SESIÓN ORDINARIA DEL PLENO MUNICIPAL CELEBRADA EL DÍA 30 DE JUNIO DE 2010

"DICTAMEN SOBRE APROBACIÓN DE MODIFICACIONES EN EL DOCUMENTO DE APROBACIÓN INICIAL DE LAS NORMAS URBANÍSTICAS MUNICIPALES, CON ORDENACIÓN DETALLADA DE LOS SECTORES ED-1 Y PP-T-2.-

D. JUAN CARLOS VALVERDE SANCHO

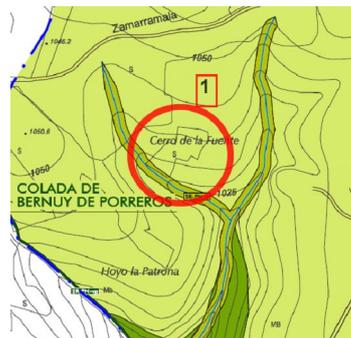
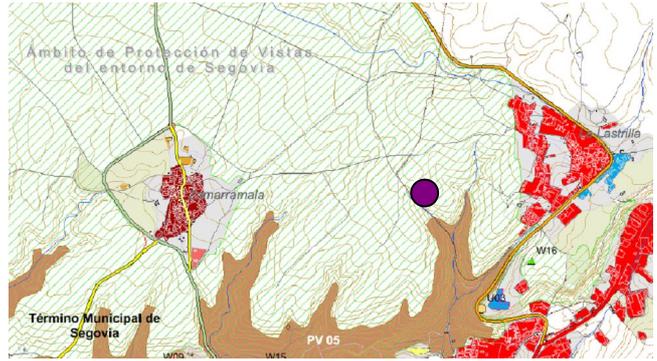
Solicita, con respecto a la parcela 251 del polígono 8 de su propiedad, clasificada por las Normas Urbanísticas como SR-EU-v: se modifique tal clasificación, “como mínimo dirigido hacia lo dispuesto para SR-EUc, o en lo referido en el Art.60 del RUCyL u otro que le mejore para un uso racional, y que según enfatiza las DOTSE se ordene la parcela para permitir usos relacionados con el turismo y el ocio con los condicionantes edificatorios oportunos.”

Tanto en los planos de la Serie A: “Estrategias de Desarrollo Territorial” (Hoja 4) como en los de la serie B: “Protección de Espacios, Paisajes y Lugares” (Hoja 8) de las DOTSE, la zona en la que se encuentra situada la parcela (se señala con un punto morado en los gráficos adjuntos) objeto de la alegación aparece señalada como “Protección de Vistas”

Queda pues fuera de duda que las DOTSE establecen una limitación total al cualquier uso constructivo, imponiendo al planeamiento su clasificación como suelo rústico de entorno urbano o de protección cultural.

D. ÁNGEL VELASCO MATE Y OTROS

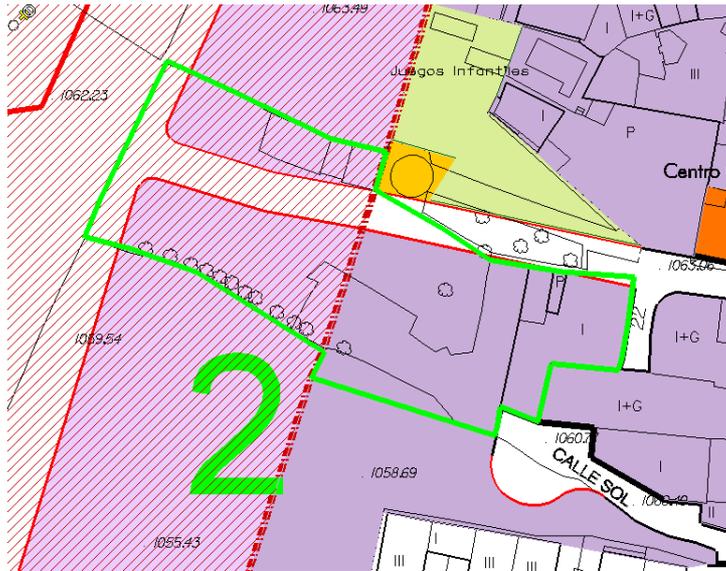
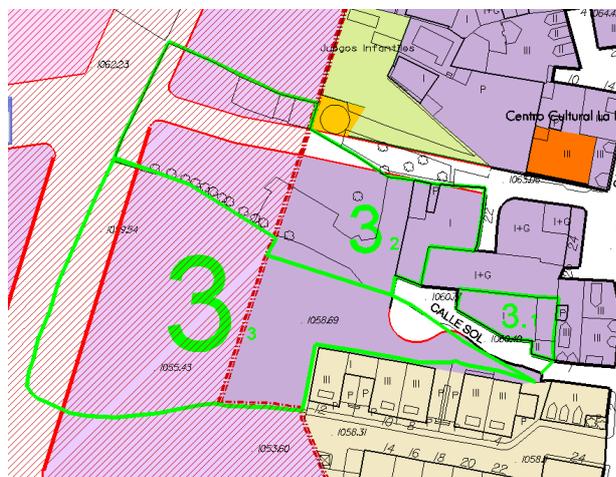
Objeta la creación de un vial que conecta con el sector de suelo urbano no consolidado ED-1 y que afecta a su propiedad, de referencia catastral 7060072VL0376S0001WM. Igualmente no esta de acuerdo con que parte de su finca este integrada en el sector citado.

1. Que se excluya su parcela del sector ED1
2. Que se suprima la modificación de alineación prevista en la parte norte de su propiedad, a la cual se opone sin que previamente se expropie la zona afectada.

Tanto el vial señalado, como la delimitación del sector, y por tanto la inclusión de la finca objeto de la alegación en el mismo, figuraban ya en las Normas Subsidiarias de Planeamiento aprobadas en el año 1999.

Estas deficiencias se verán resueltas con el vial proyectado, el cual precisa la modificación de alineación que se plantea en los planos para su correcta funcionalidad. En la sección de 6 mt prevista, dimensión obligada por la necesidad de conectar con la trama viaria existente sin plantear intervenciones traumáticas sobre la misma, es posible la previsión de un carril de circulación de un solo sentido y aceras de amplitud suficiente para garantizar la accesibilidad.

En base a lo expuesto se informa **DESFAVORABLEMENTE** la presente alegación, con las precisiones expuestas en el párrafo precedente

ALEGACIÓN Nº 3.

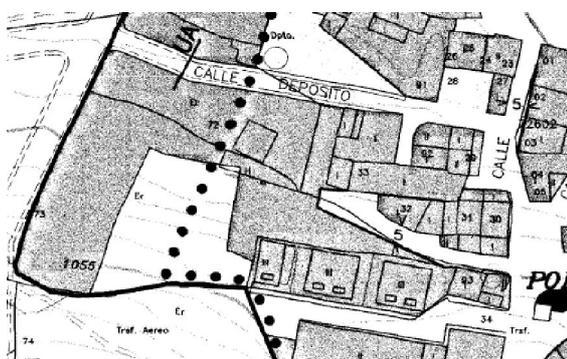
Alegan que el vial representado en planos prolongación de la C/Sol es en parte terreno privado (al interior de la cancela existente) perteneciente a la parcela nº1 descrita, la cual tiene constituida servidumbre de paso a favor de la nº3 y que las parcelas nº1 y 2 están consideradas en parte como suelo urbano no consolidado (SU-NC), siendo que cuentan con la condición de suelo urbano consolidado (SU-C)

1. Sobre la inclusión de las parcelas nº1 y nº2 en el sector ED-1, vale lo dicho para la anterior alegación, con idéntico objeto.
2. Sobre el vial aludido, prolongación de la C/ Sol, este ha sido representado en los planos de las NUM ya que como vía pública aparece reflejada en los planos catastrales (como se desprende de los propios documentos 2 y 3 bis aportados en la alegación) en los que no figura por tanto como parte de la finca nº 1. De igual manera aparece como vía pública en los planos de las NNSS vigentes

En base a lo expuesto se informa **DESAVORABLEMENTE** la presente alegación, sin perjuicio de las observaciones realizadas sobre la eliminación del vial representado y la posible delimitación de un nuevo sector de suelo urbano no consolidado.

D. JESÚS OLTRA MARTÍNEZ

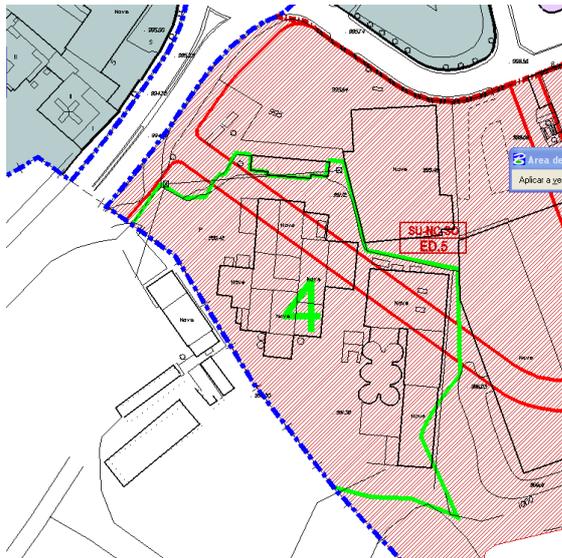
En representación de la mercantil SOCIEDAD COOPERATIVA AVIGASE, solicita se eleve la densidad de población del sector de suelo urbano no consolidado ED-5, en el cual se ubica la finca de la que es titular, pasando de de 20 viv/ha a 30 viv/ha.

D. LUIS CARLOS MIGUEL ARRIBAS

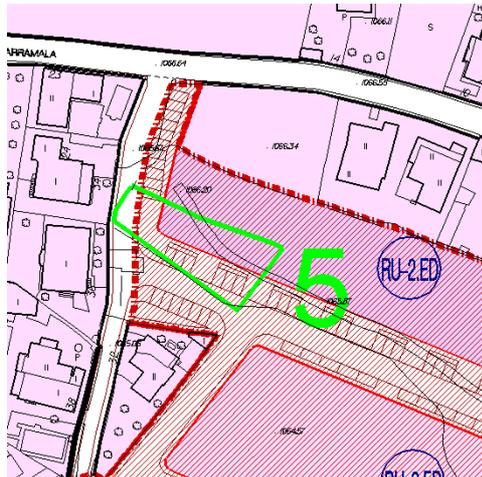
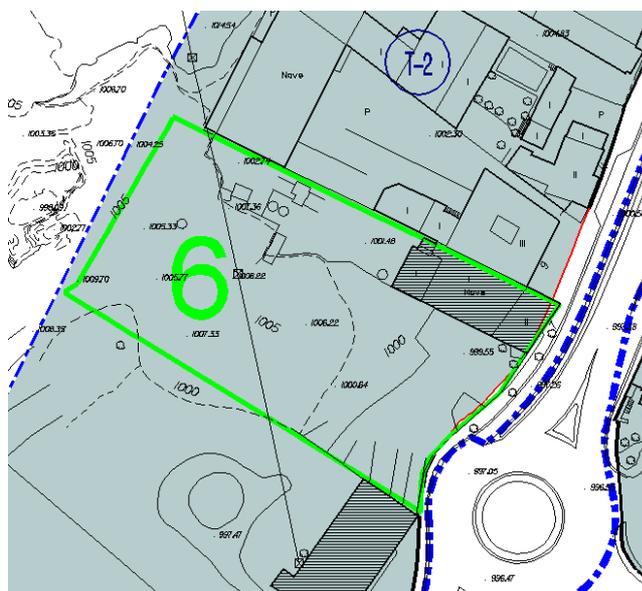
En su condición de propietario de la parcela con referencia catastral 7060094VL0376S0001IM, expone que en las Normas Urbanísticas esta considerada en parte como suelo urbano consolidado y en parte no consolidado incluido en el sector ED-1 y solicita que la misma sea clasificada en su integridad como suelo urbano consolidado, alegando cumplir dicha parcela con los requisitos legales para ello.

Encontrándose los terrenos de la parcela objeto de la alegación enmarcados en los supuestos de dicho Artículo, ya que se integran en un ámbito donde se prevé una ordenación sustancialmente diferente en el que se precisa la obtención de dotaciones urbanísticas que deben ser objeto de equidistribución, circunstancia que no se produce en las parcelas colindantes a las que se alude en la alegación.

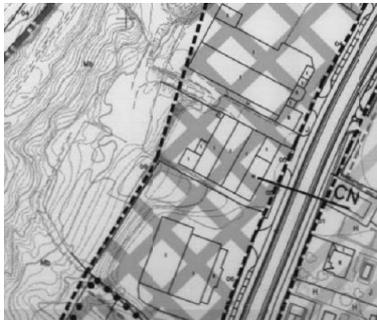
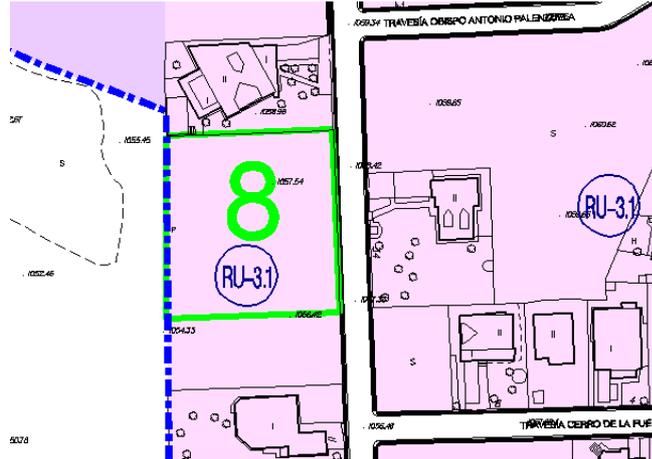
En representación de la mercantil "Víctor Bernabé e hijos SA", expone que es titular de la parcela sita en la Ctra a Soria nº 19, donde desarrolla una actividad de fábrica de embutidos y secadero de jamones.

Manifiesta disconformidad con la clasificación de "suelo no urbanizable protegido por vistas" (se entiende SR-EU-v) establecida por las NUM en la parte trasera de su finca y solicita se modifique en favor de la de suelo urbano, como el resto de la misma.

En el ánimo de recoger la totalidad de la edificación e incluso la superficie libre de parcela vallada, se ha clasificado como urbana mas superficie de suelo que la que tenía tal consideración en las vigentes NNSS aprobadas en el año 1999, como se comprueba en los esquemas adjuntos donde se reproduce el plano de las citadas NNSS y se señala con línea azul sobre el plano de las NUM, el vigente limite de SU.

Por otro lado, la superficie señalada en la alegación para cambiar su clasificación, no pertenece a la misma parcela catastral en la que se ubica la nave propiedad del alegante y no cuenta con acceso directo a la vía pública.

En base a lo anterior, se informa **DESFAVORABLEMENTE** la alegación presentada.

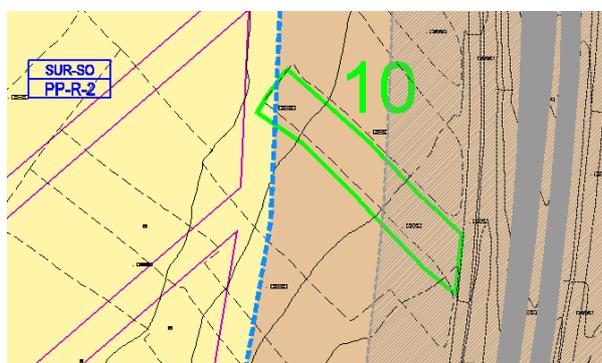
Solicita sean rectificadas los planos de las NUM en lo referente a su propiedad (Cº San Vicente 2), al haber observado un error de representación, conforme los límites de la misma según documentación catastral y Registral.

La discrepancia observada obedece a que en la cartografía utilizada de base para los planos de las NUM no se representan los límites de propiedad sino los objetos visibles. Por tanto si un límite de finca no esta materializado con un cerramiento físico, no aparecerá dibujado.

No es misión de las NUM establecer los límites entre las propiedades particulares, ya que el único límite que interesa a las NUM es de las parcelas de titularidad privada con lo público, al efecto de establecer la correcta clasificación del suelo y fijar las alineaciones.

ALEGACIÓN Nº 20

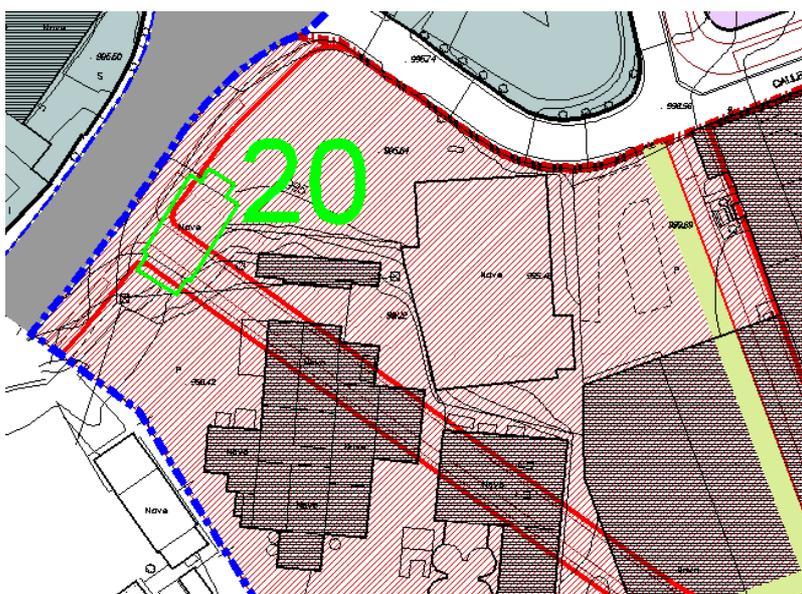
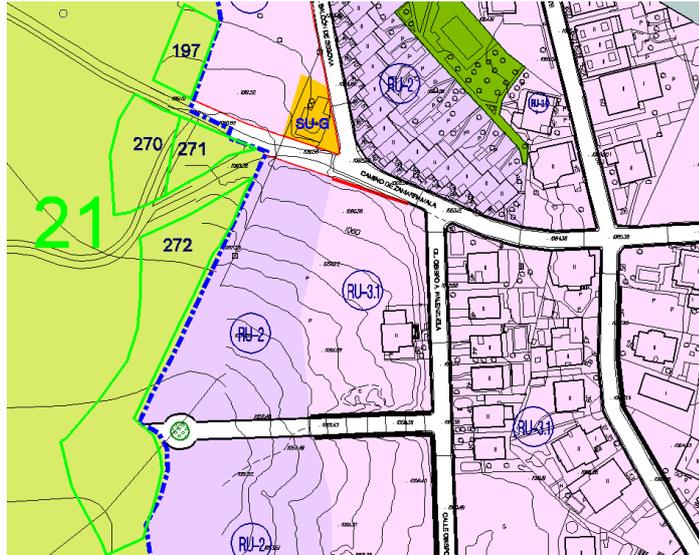
- Es arrendataria de una nave donde ha realizado inversiones para instalar el centro de venta de alimentación MERCARECAR, el cual se encuentra funcionando, ubicado en el sector de suelo urbano no consolidado ED-5 que clasifican las NUM.
- Que las NUM modifican la actual consideración de suelo urbano consolidado con uso comercial compatible con el residencial a suelo urbano no consolidado con uso exclusivo residencial.
- Que ello conlleva la declaración de fuera de ordenación del inmueble y que en el plazo máximo de 8 años deberá cerrar el negocio con pérdida de la inversión y extinción de contratos, por lo que se opone a esta modificación.
- Que la nave donde radica su negocio no aparece dibujada en los planos, pero se ve afectada por los nuevos viales representados, lo que conlleva necesariamente su destrucción

Igualmente inexacto resulta la pretendida exclusividad del uso residencial en el ámbito del ED-5 que proponen las NUM, más bien al contrario, se establece como obligatoria la ubicación de usos terciarios en contacto con la N-110, como mínimo. Por tanto, no resulta incompatible el desarrollo de la actividad actualmente ejercida con lo propuesto por el planeamiento.

Sin embargo, las NUM, como se ha señalado y se indica en la ficha del sector, no solo consideran compatible el uso comercial en la ubicación de las naves objeto de la alegación, sino también obligatorio, por lo que se podría entender que para la consecución de los objetivos previstos para el ámbito —la regeneración ambiental de esta zona degradada— y la transición entre el uso terciario y el residencial, es posible excluir del mismo la nave objeto de la alegación.

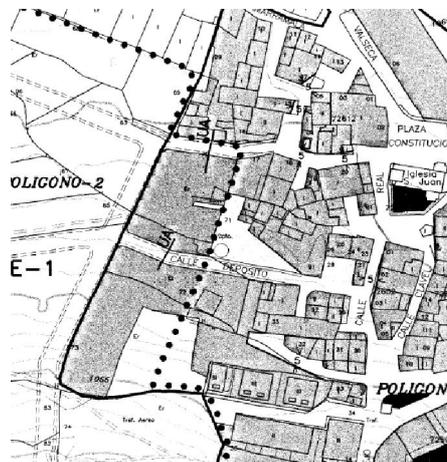
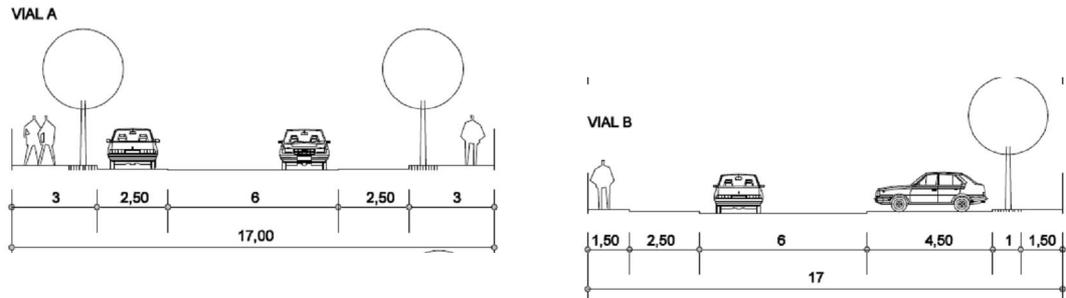
Por lo que solicita se realice una nueva delimitación del sector ED-1 según el plano que acompaña a la alegación, creando dos nuevas Actuaciones Aisladas de Urbanización que engloben las propiedades afectas a la misma dentro de un ámbito predefinido por las NUM.

2. La ordenación detallada prevé un retranqueo a la alineación exterior de 3 mt, entendiéndose se crearía una “homogeneidad del conjunto mas efectiva” si se eliminara dicho retranqueo, lo que favorecería estéticamente al conjunto.

Por ello solicita la eliminación del retranqueo obligatorio y se imponga la ubicación de la fachada sobre la alineación oficial.

2. El retranqueo establecido en la ordenación detallada, otorgará una mayor uniformidad a la imagen urbana, ya que permite a las edificaciones absorber mejor el desnivel de los viales, que llega a ser pronunciado en la parte central del ámbito. En caso contrario las construcciones adosadas a la alineación oficial deberían escalonarse dejando medianerías al descubierto. Por otro lado, al establecerse una tipología concreta de cerramiento, se deja en segundo plano la diversidad de las fachadas, al tiempo que confiere una mayor amplitud visual al vial, no perjudicando en absoluto al aprovechamiento de las parcelas, como se puede comprobar en el plano de imagen que se incluye en la ordenación detallada. Por lo que no se encuentra acertado eliminar el retranqueo.

3. La ubicación del sector ED-1 es estratégica y su correcto desarrollo es crucial para los objetivos de ordenación urbana propuestos en las NUM. Este ámbito resulta la única oportunidad de paliar determinados déficit dotacionales existentes en el núcleo urbano de la Lastrilla, el cual carece de centralidad y espacios urbanos representativos. Por otro lado, contiene ejes circulatorios importantes para la trama urbana. Por ello, resulta justificado dotar, cuando menos, al eje norte sur (viales A y B) de una dimensión acorde con las necesidades expuestas, sin que el viario resultante acabe representando una mínima expresión del espacio público, constreñido por los cerramientos de parcelas y mísero con los espacios peatonales. Como se puede comprobar en las secciones viales que se insertan en los planos de ordenación, las dimensiones están ajustadas para dar cabida a las reservas de aparcamiento reglamentariamente requeridas, entendiéndose que las bandas de circulación peatonal son las mínimas posibles (1,5 mt (B) y 2 mt (A) de acera + 1 mt de alcorque). Por ello no se encuentra razonable reducir la sección del viario propuesto.

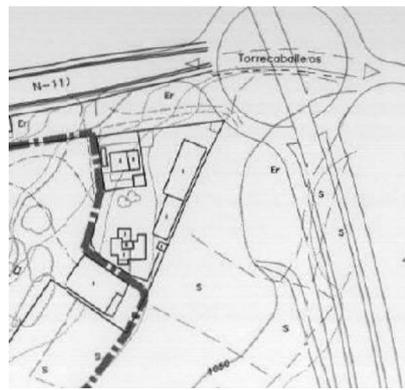
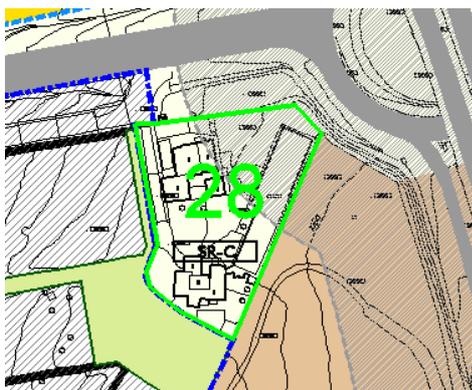
1. Es propietario de una finca situada junto a la rotonda de enlace entre la carretera N-110 y la SG-20, en la que se ubica un local con actividad de bar-disco denominados "Punto cero" y la cual ha sido clasificada como suelo rústico común por las NUM.

Se debería calificar dicho suelo con una ordenanza igual a la del colindante plan parcial del S 18, para el uso comercial-industrial.

Teniendo en cuenta los servicios existentes y la necesidad de favorecer la implantación de otro uso más acorde con el entorno residencial y comercial, se debería clasificar como suelo urbano consolidado, acompañando documentación justificativa de la condición de solar.

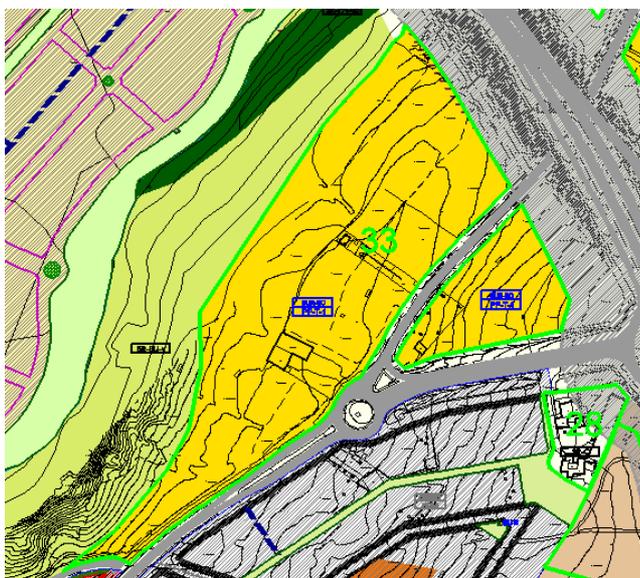
Como promotores de la ordenación detallada del sector de suelo urbanizable PP-T2, exponen que por error no se especificó la división del mismo en dos unidades de actuación, a lo largo de un camino que separa las dos bolsas de suelo, por lo que solicitan que se haga ahora, según el plano que anexan a la alegación.

Nada hay que objetar a la división solicitada, recordando que la división debe ser tal que ambas Unidades sean autónomas y alberguen las dotaciones precisas para su funcionamiento independiente, así como una distribución proporcional de usos sin desnaturalizar el uso terciario principal.

Por otro lado, se entiende necesario que la unidad que primero se desarrolle ejecute en su integridad el vial que sirve de límite entre las dos unidades

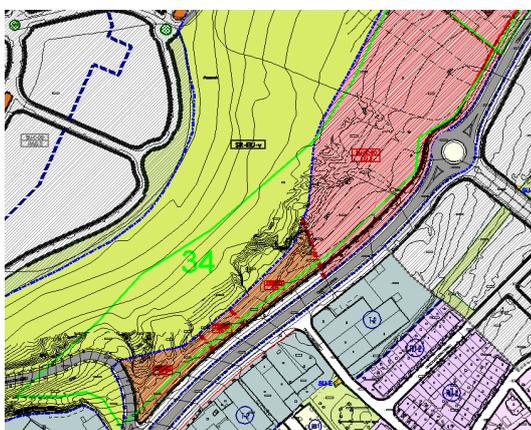
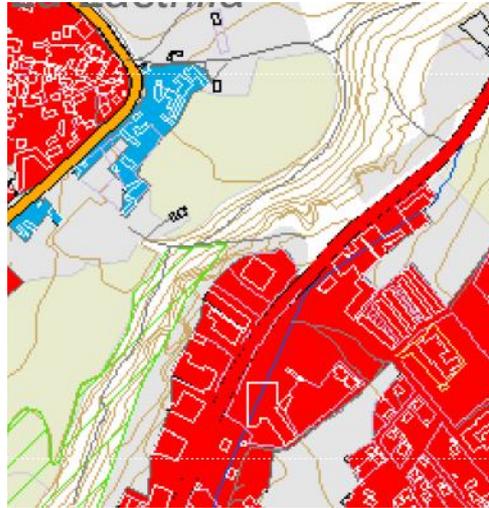
1. En las NUM se lleva a cabo una nueva delimitación de ese sector de suelo urbano no consolidado y su división en tres, ahora denominados ED-2, ED-3 y ED-4.
2. La nueva delimitación adolece de los siguientes defectos:
 - 2.1. Excluye la totalidad de la finca de la que el alegante es copropietario, fundamentada en una inexistente protección de vistas de las DOTSE
 - 2.2. Se crean tres nuevos sectores a los que se asigna una parte proporcional del espacio libre que ocupa la finca del alegante, lo que dificulta su desarrollo urbanístico.
 - 2.3. Se mantiene la inclusión del matadero en un sector cuando, afirma, es sobradamente conocido por todos que reúne los requisitos propios del suelo urbano consolidado, haciendo inviable cualquier proceso de equidistribución que lo incluya.

Por todo lo cual solicita una nueva delimitación de los sectores ED-2, ED-3 y ED-4, creando un único sector más acorde con los criterios del Art. 73 LUCyL y 108 RUCyL, recuperando la delimitación de la UE-5 y excluyendo del sector la parcela en la que se ubica el matadero, todo ello según el plano que acompaña a la alegación.

En primer lugar cabe señalar que no se puede ubicar en detalle la parcela del alegante, puesto que no la identifica y señala hechos contradictorios cuando afirma en primera instancia que la nueva delimitación “*Excluye la totalidad de la finca*” para a continuación decir que “*el planeamiento prevé destinar(la) a ELUP (zona verde)*” y asignarla a los tres sectores.

- 2.1 Por otro lado, es incierto el que tal exclusión se fundamente en una protección de las DOTSE. Como se explica en la Memoria Vinculante, el motivo es su fuerte pendiente y su carácter abrupto, como se puede apreciar en la topografía reflejada en los planos y en la foto aérea.

Sin embargo, en estos terrenos se aprecian valores paisajísticos que es necesario proteger, y de ahí la clasificación como suelo rústico de entorno urbano –vistas, que prolonga la establecida por las DOTSE en la misma ladera mas adelante (rayado verde).

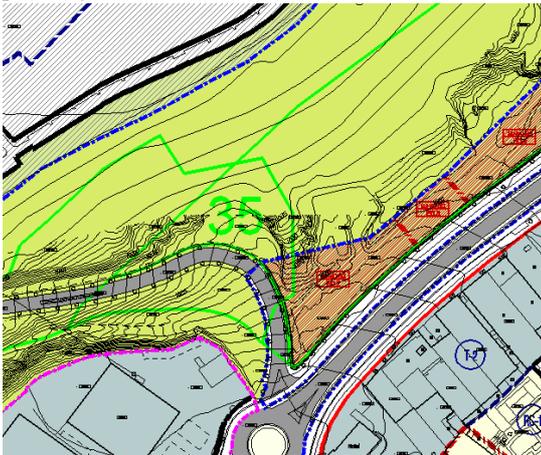
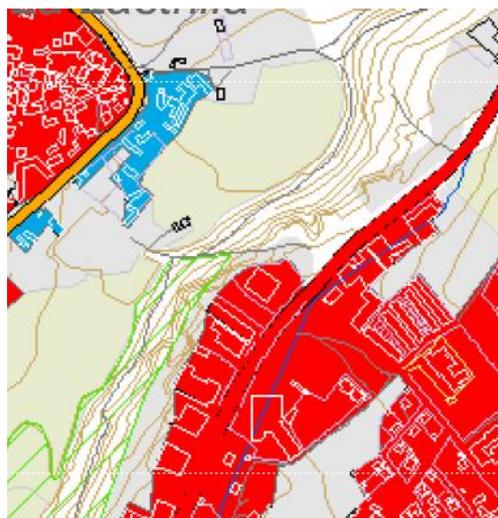
1. Son propietarios de una finca ubicada en la confluencia de la Ctra 110 con el Cº de San Cristobal, parte de la cual fue cedida en su día al Ayuntamiento para la modificación de dicho camino, firmándose a tal efecto un Convenio en el año 2000

Por todo lo cual solicita una nueva delimitación de los sectores ED-2, ED-3 y ED-4, creando un único sector más acorde con los criterios del Art. 73 LUCyL y 108 RUCyL, que permita el cumplimiento del convenio firmado en su día, recuperando la delimitación de la UE-5 y excluyendo del sector la parcela en la que se ubica el matadero, todo ello según el plano que acompaña a la alegación.

Estas circunstancias desaconsejan la ocupación de ese ámbito, haciéndolo inapropiado y peligroso para el disfrute y esparcimiento de la población, requisitos esenciales de un espacio libre.

Sin embargo, en estos terrenos se aprecian valores paisajísticos que es necesario proteger, y de ahí la clasificación como suelo rústico de entorno urbano –vistas, que prolonga la establecida por las DOTSE en la misma ladera mas adelante (rayado verde).
